Notat

Vår referanse: 21/6259-2

Uttale samferdsel og utemiljø, veg ifm. 3 naust i rekke.

Figur 2: Lengdeprofil

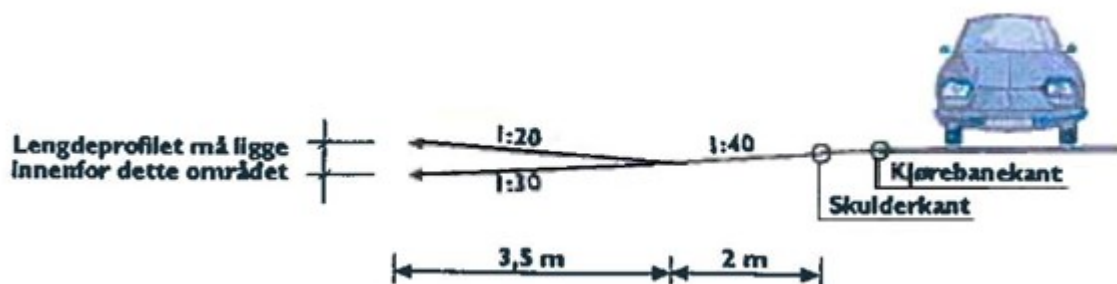
Avkjørsel inkl. frisikt fra 42/207 skal etableres ihht. kommunalteknisk norm.

Det er viktig at avkjørsel får rett stigningsforhold. Se figur.
